# RÉGLEMENTATION GUIDON

## ARTICLE 1.3.022 GUIDON

ARTICLE 1.3.018 ROUES

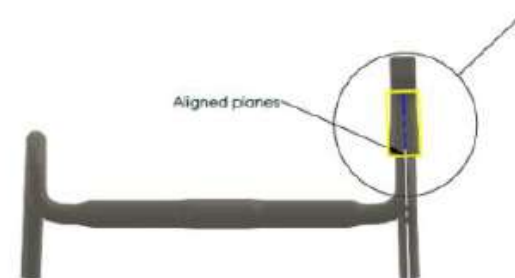
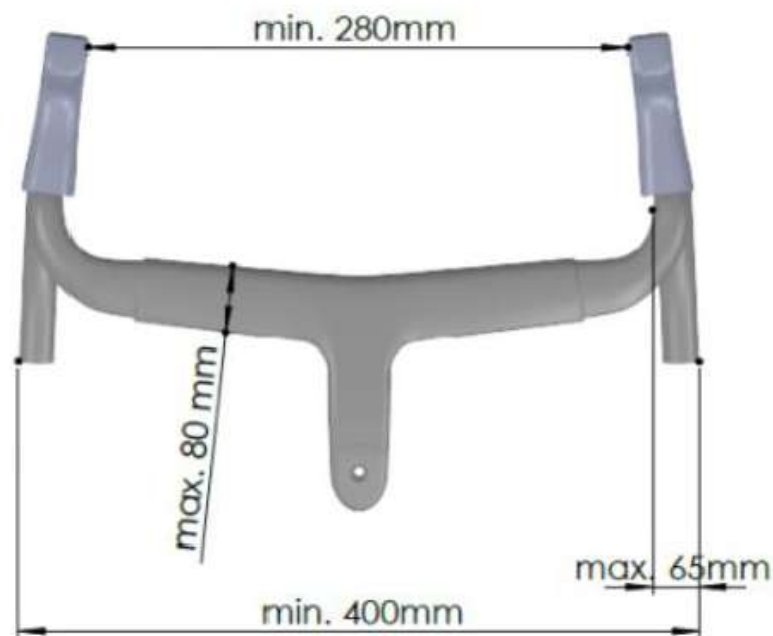
Nouveautés au 1er janvier 2026 :

- Largeur totale minimale (extérieur-extérieur) est de **400 mm** pour la Route et le CX
- Distance minimale entre les leviers de frein est de **280 mm** pour la Route et le CX
- Les dimensions maximales de « flare » sont de 65 mm pour la Route et le CX
- Les dimensions maximales des sections transversales sont de 65/80 mm pour la Route et le CX

- L'inclinaison maximale des leviers de frein est de **10°** pour la Route et le CX

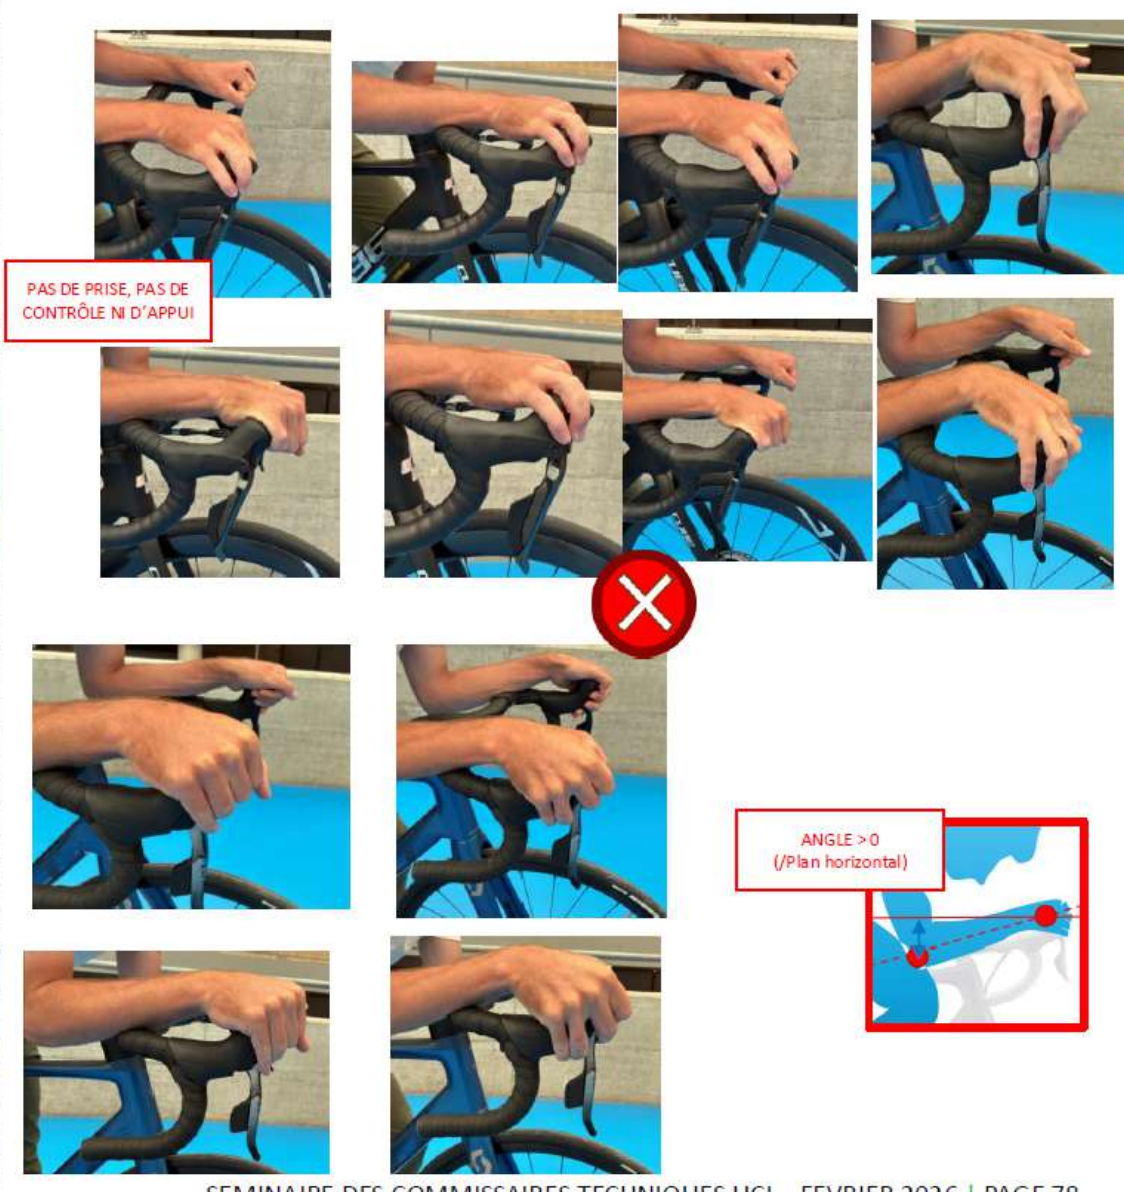
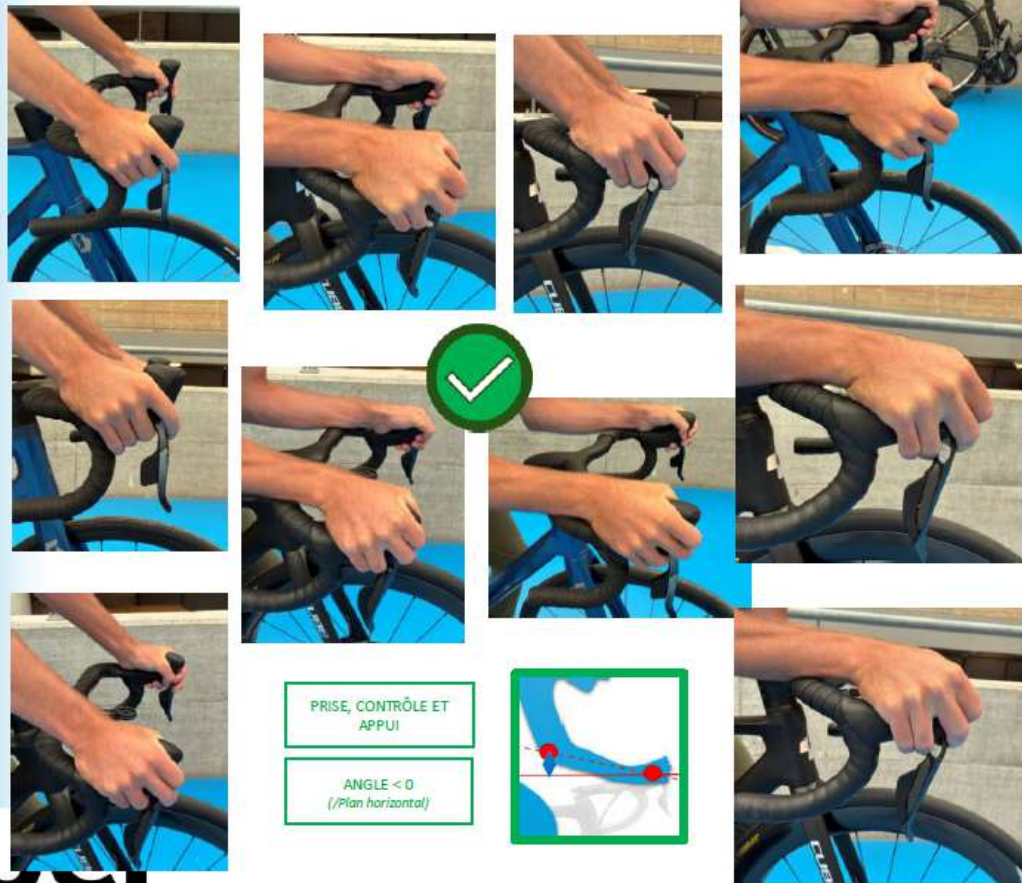
Nouveautés au 1er janvier 2026 :

- La hauteur maximale de la jante est de **65 mm\*** pour la Route et le CX

\* mesurée comme la distance perpendiculaire de la droite tangentielle passant par n'importe quel point de l'extrémité externe de la jante jusqu'à l'extrémité interne de la jante.
